## HET RESULTAAT VAN DE PRIJSVRAAG VOOR EEN TORENBEKRONING TE WEERT

### Toren-prijsvraag Weert

## Rapport over de projecten, ingezonden op de prijsvraag voor het maken van een voorlopig ontwerp voor de afbouw van de St. Martinustoren te Weert

Motto: „Dux“

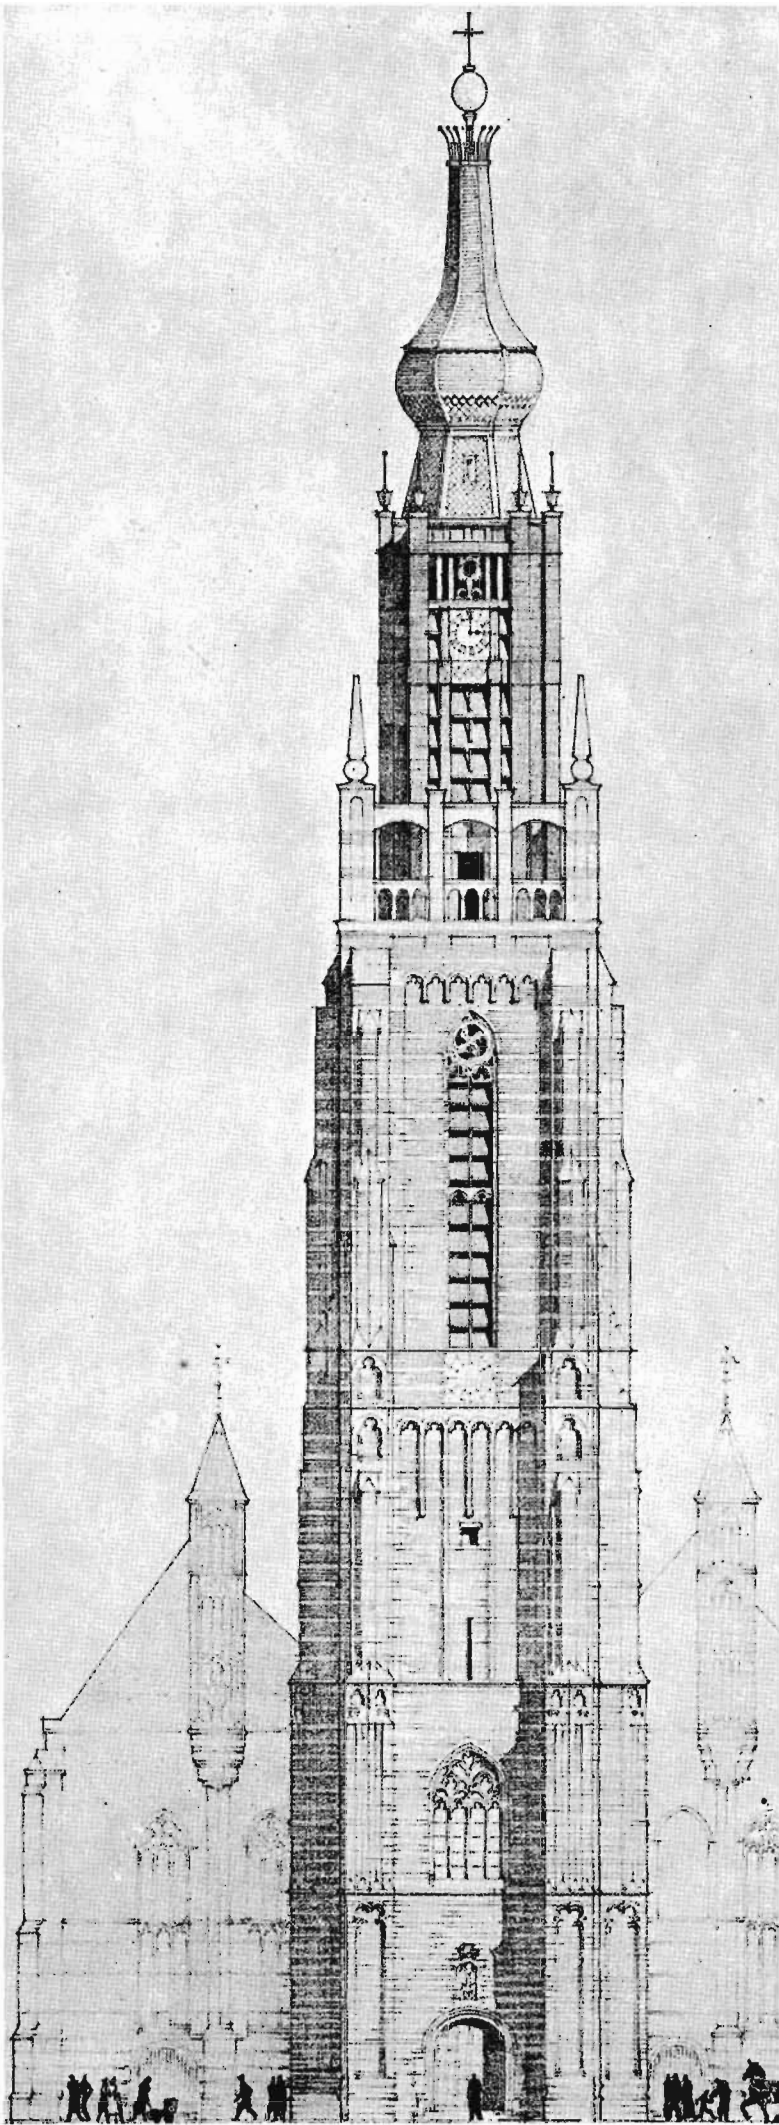
Het project dat de derde prijs won, ligt ons veel meer. Het is compositorisch zeer knap. Een eenvoudige overtuigende gedachte ligt er aan ten grondslag, n.l. om de bestaande romp af te maken door een boogstelling en binnen het zo begrensde nieuwe „erf” een nieuwe be-

kroning op te richten. Daardoor kon de ontwerper zich in de vormgeving van dit nieuwe gedeelte vrij maken van de Gothische onderbouw. Hij heeft daar dan ook gebruik van gemaakt door een compositorisch knappe bovenbouw.

Helaas heeft de ontwerper zijn originele gedachte zeer veel schade gedaan door de geringe originaliteit van zijn vormen.

De hoeken van de bestaande torenromp zijn opgehaald en tussen de zware eindpijlers, met pinakels bekrond, zijn telkens een drietal boogjes geslagen, waardoor een doorzichtige stenen afsluiting ontstond. Daarachter rijst de lantaarn massief en toch

rijk geleed op. Hij verwerkte een drietal, duidelijk van elkaar gescheiden elementen: een balustradeachtige opbouw, een lantaarn met vierkant grondvlak en naar binnen rond lopende hoeken en een peervormige bekroning.

Er werd een mooi silhouet bereikt. De schaduwwerking van deze beëindiging zal bij uitvoering fraai zijn. Het is jammer, dat de detaillering niet op hetzelfde plan staat als de opzet. Hier en daar is zij wat grof en zelfs ietwat banaal.

Motto: „Mantel“

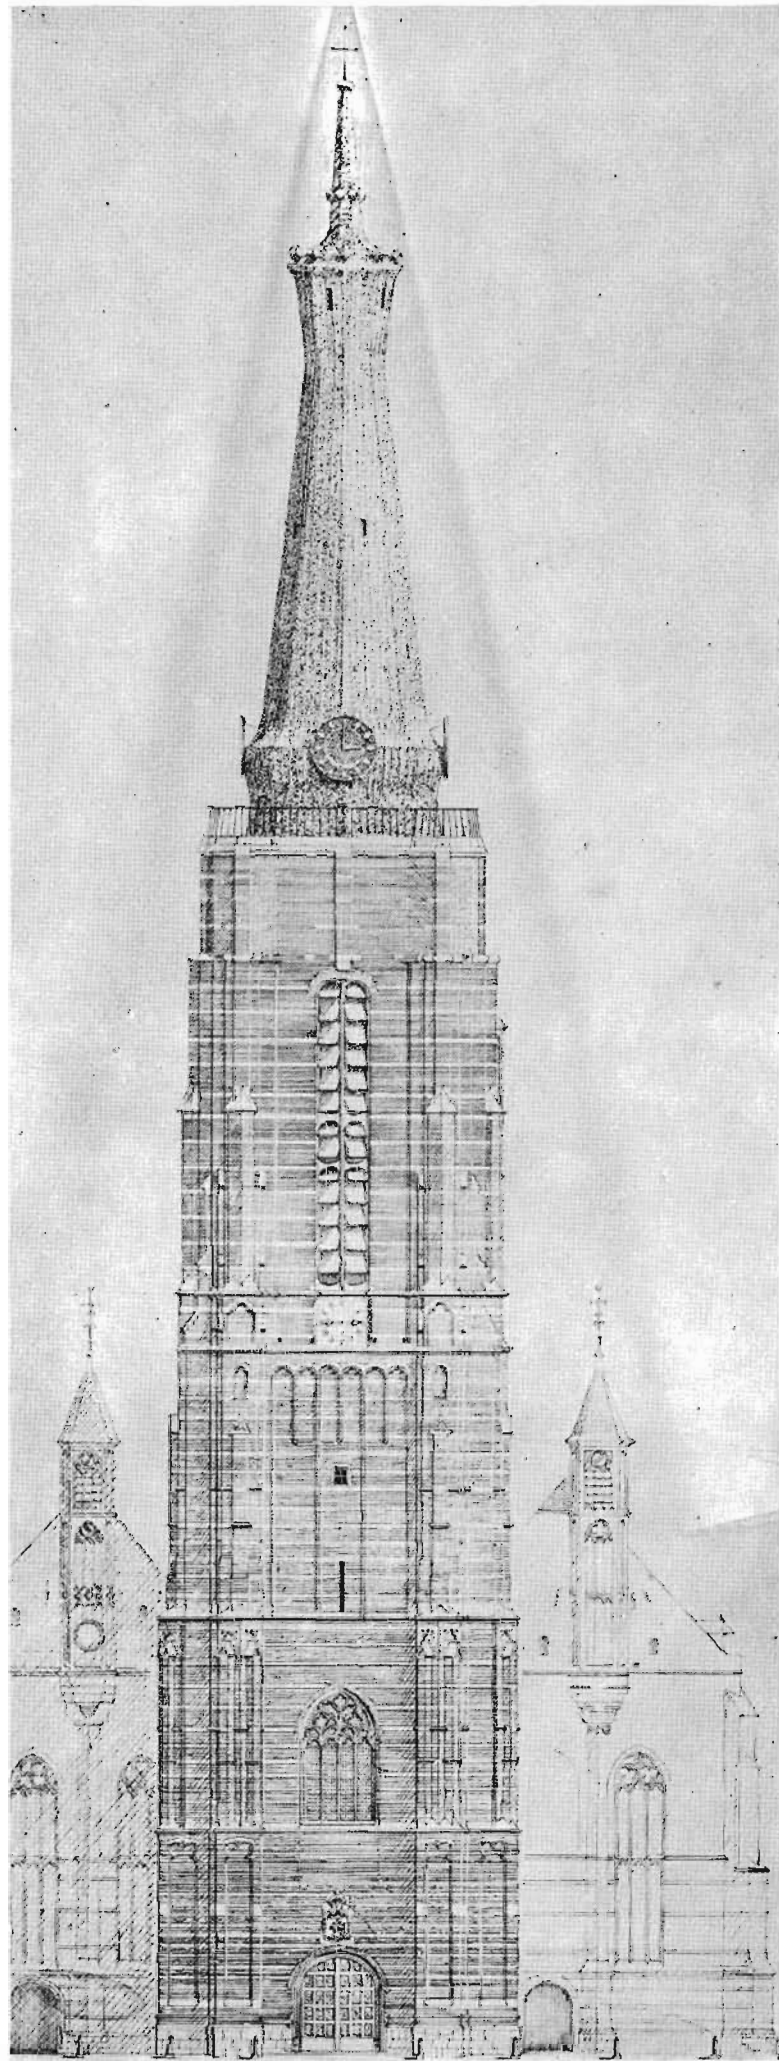
Op gezag van de jury, een gezag dat wij respecteren, nemen wij aan dat het tweede project grote kwaliteiten bezit. Niettemin moet ons van het hart dat wij die kwaliteiten moeilijk kunnen herkennen. Het project dat de tweede prijs won, ligt ook wel ver buiten onze gedachtensfeer. Wij begrijpen b.v. niet de materiaalkeuze: beton. Wij betwijfelen voorts of dit ontwerp wel Westers is. Veeleer lijkt het ons tot de sfeer van de sterk door Brits-Indië beïnvloede Amsterdamse school te behoren. Ook wekt het herinneringen aan vroeg werk van Saarinen. Modern kunnen wij dit ontwerp echter niet vinden. Geen modern architect is meer geneigd aan een gevoelig silhouet de functionele wetten van de bouwkunst op te offeren.

De torenbeëindiging werd op zeer originele wijze opgelost.

De spits is groot gezien, doch in enigszins vloeiende vormen geboetseerd. De ontwerper heeft het zichzelf niet gemakkelijk gemaakt. Hij meende ook de res-

tauratie van 1885 te moeten verbeteren door het veranderen van de bogen boven de raamopeningen, waarmede hij stellig winst boekte.

Het silhouet, dat hier verkregen is, herinnert enigszins aan dat van de oude toren, doch het is gevoeliger en fraaier. Voor de Jury laat de spits evenwel nog vele vraagtekens. De vormen zijn wat aarzelend, de overgang van de spits naar de bekroning mist pit. De vormen ervan zijn te onbestemd voor een monumentaal bouwwerk. Deze spits zou in gewapend beton worden uitgevoerd. Op de tekening zijn er ribbelingen op getekend, die een prettige indruk wekken en die doen denken aan een bekleding van de torenvlakken met lood.

Ondanks de vele goede kwaliteiten, die dit ontwerp bezit, is het karakter van sacraal bouwwerk niet in alle opzichten gegeven. Met name lijkt de omloop met ijzeren hekje meer op die van een watertoren dan op de monumentale afsluiting van een kerk-toren.

*Perspectief-tekening 1e prijs.  
Ontwerper: Theo G. Verlaan*

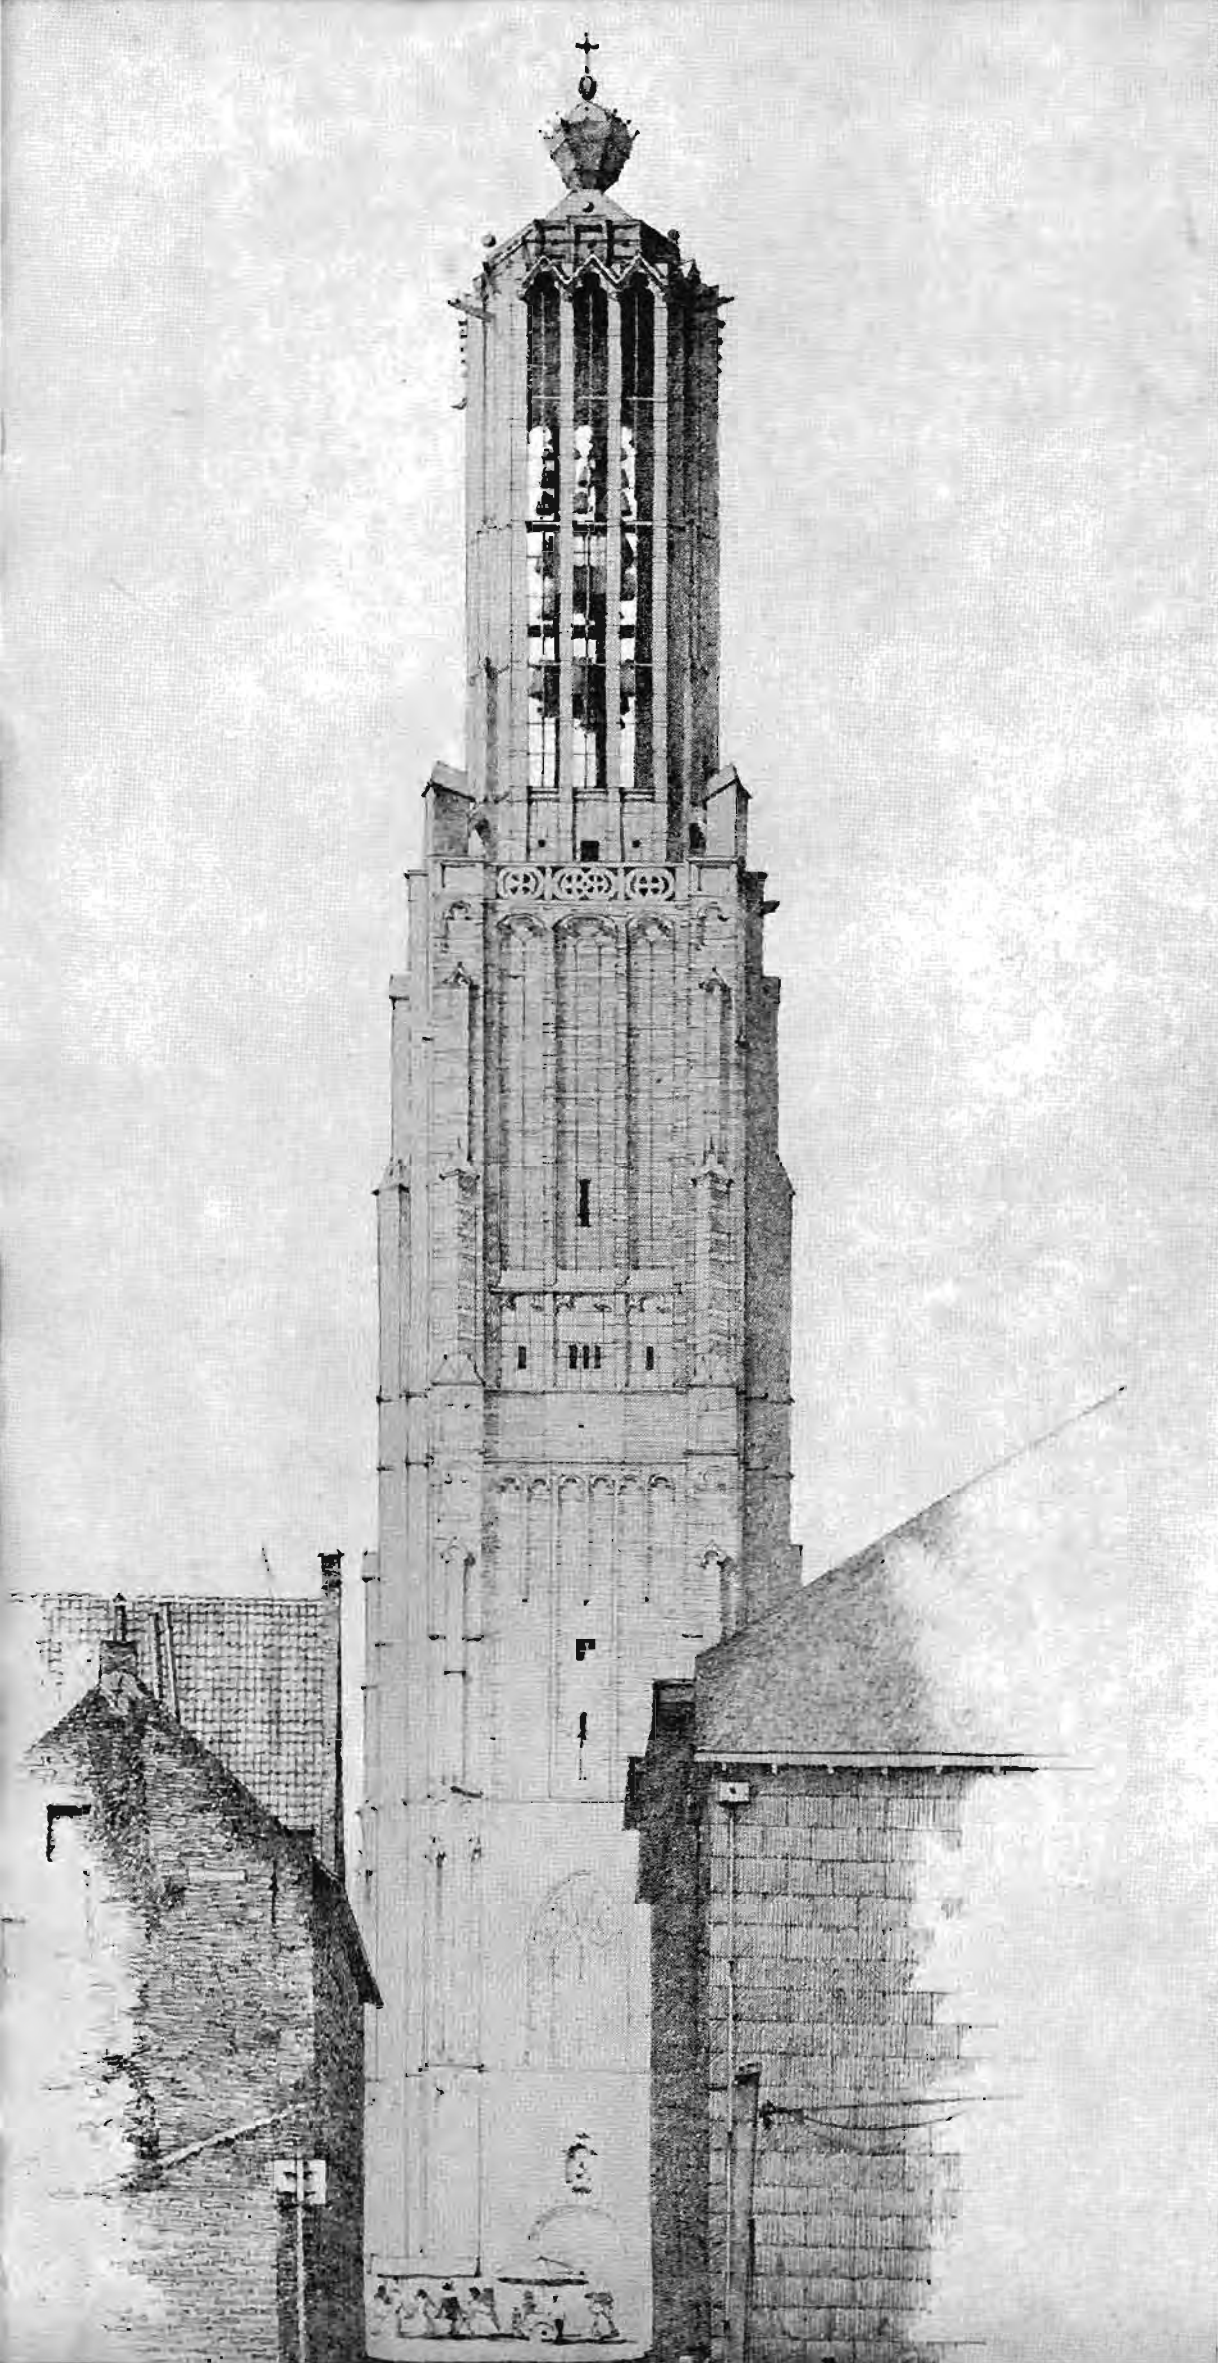
Dit project is zeer gaaf en evenwichtig. Op de bestaande onderbouw, die ontwerper meende aan een restauratie te moeten onderwerpen, werd een hoge lantaarn gezet, waarvan de grondvorm achtkantig is, met ongelijkzijdige basis. De plattegrond ervan is verkregen door van een vierkant de hoeken af te schuiven.

De overgangen van de onderbouw naar de lantaarn worden verrijkt door de plaatsing van kleine conterforts, waardoor tevens de silhouetwerking, vooral overhoeks, wordt verbeterd. De silhouetwerking is voortreffelijk. De detaillering is in alle onderdelen verzorgd en uiterst beschaafd. De details getuigen van de fantasie van de ontwerper en van zijn vermogen om een architectuur onderdeel, dat in opzet goed is, ook bij uitwerking te vervolmaken. De opbouw vertoont een hoge lantaarn en de visuele indruk wordt gegeven, dat de toren veel hoger is ge-

Een bedenking heeft de Jury tegen de wijze, waarop het bovenste deel van de lantaarn is behandeld. De overgang van lantaarn naar de bekronende muts is te abrupt; ook om technische redenen is het gewenst een bredere stenen band aan te brengen, waardoor de koppeling wordt verbeterd.

De Jury heeft ook waardering voor de wijze, waarop de inzonder de bestaande onderbouw heeft verbeterd door het dichtmetselen van de raamopeningen en het verfijnen van het muurvlak door het aanbrengen van traceringen. Wel zullen de kosten daardoor worden verhoogd, maar de winst in aesthetisch opzicht is zeer groot.

*Motto:* LUCHTBOOG.

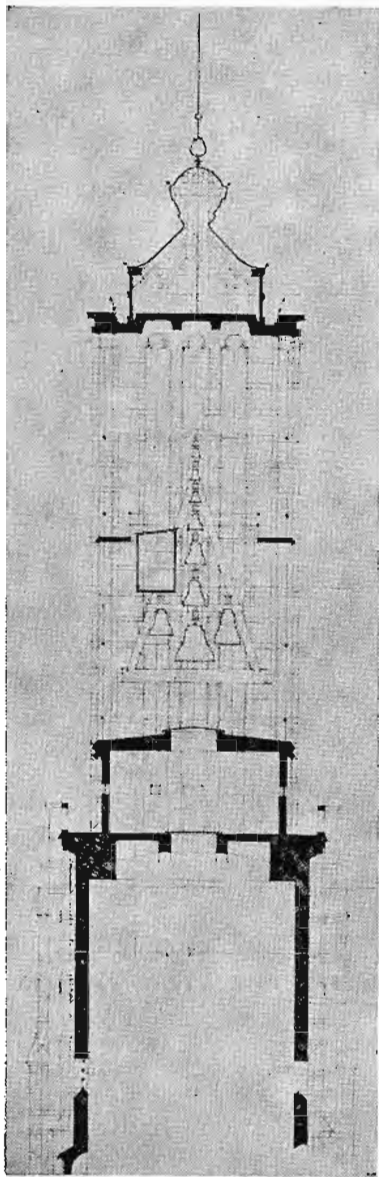
Bij dit ontwerp geeft de inzender aan de bestaande toren een bekroning met een zware betonconstructie, die ongeveer drie vierde van de hoogte heeft van de bestaande toren. Dat hier moeilijke problemen moeten worden opgelost ligt voor de hand en dat de ontwerper daarin niet geslaagd is, behoeft dan ook geen verwondering te wekken. Hij heeft geen verband gelegd tussen het bestaande gedeelte en het nieuwe stuk, noch esthetisch, noch constructief. De opstapeling van ongeveer gelijke delen is hier niet gelukkig, de vormen zijn niet fijn en de bovenbouw is te groot van schaal. De traditionele wijze van detailleren bij toepassing van een modern constructiemateriaal wijst op onvoldoende beheersing van dit materiaal in esthetisch opzicht. Maar ook in technisch opzicht is de toelichting, welke ontwerper hier geeft niet compleet genoeg om antwoord te geven op de vele vraagstukken van statische aard die zich hier voordoen. Zal de zware bovenbouw kunnen worden gedragen door de onderbouw? Het tekenwerk is zeer verzorgd.

Motto: HORA RUIT.

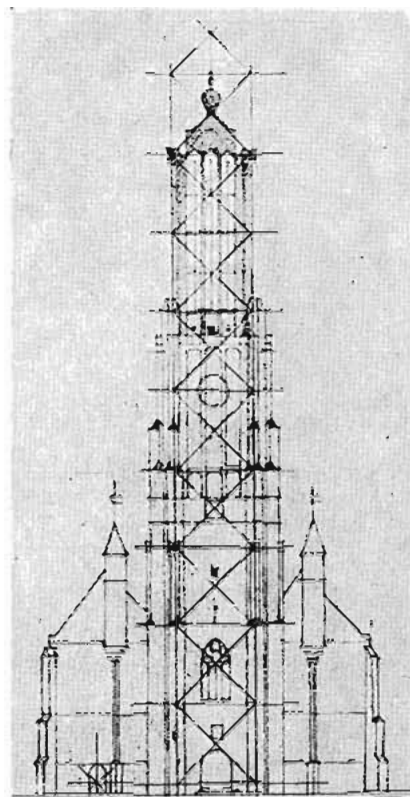
Op het bestaande torenlichaam werd een slanke opbouw gemaakt met een behoorlijk silhouet en waarvan ook de constructie verantwoord is.

Doch er werd geen serieuze poging gedaan om de overgangen van de bovenbouw op de bestaande onderbouw te verzachten of aannemelijk te maken.

Er zijn verschillende aardige vondsten in dit plan te waarderen, onder meer de keuze van een kern met open mantel, een mooi motief! Dit plan heeft aesthetische kwaliteiten en ook het tekenwerk is verdienstelijk. Evenwel is de inzender in de uitwerking niet zo heel gelukkig geweest, vooral niet in de bekroning. In technisch opzicht blijven er verschillende vraagstukken. De ontwerper wil een met natuursteen omklede constructie van gewapend beton toepassen. De technische uitvoerbaarheid ervan is verder niet onderzocht, noch in de doorsnede aannemelijk gemaakt.

Motto: PAX.

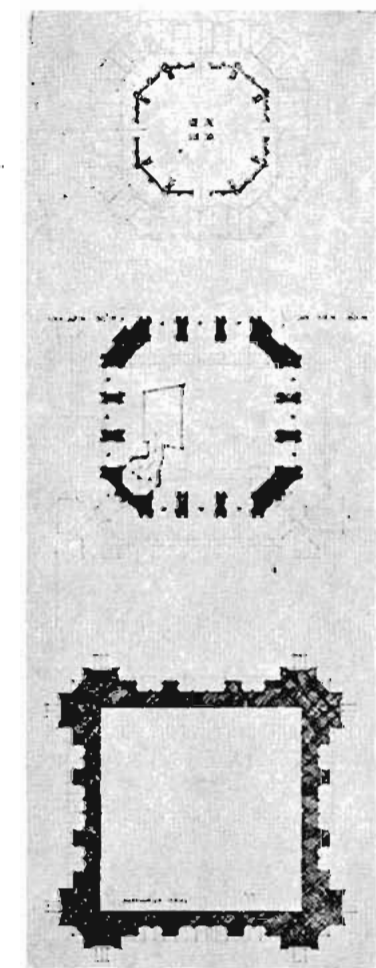
De ontwerper heeft het niet in de hoogte gezocht. Een viertal hoektorentjes werd geplaatst rond de spits, waardoor een rijke silhouetwerking werd verkregen. Het ontwerp is aangepast aan het streekeigene en aan het stadsbeeld. Het is eenvoudig en goed van opzet, doch daarbij wat aarzelend en zonder grote overtuiging. De details missen het speelse en levendige, dat bij de onderdelen van de bestaande toren zo prettig aandoet. Kennelijk is dit het werk van een goed vakman, die de technische problemen kent en ze naar behoren weet op te lossen. Het tekenwerk is goed.
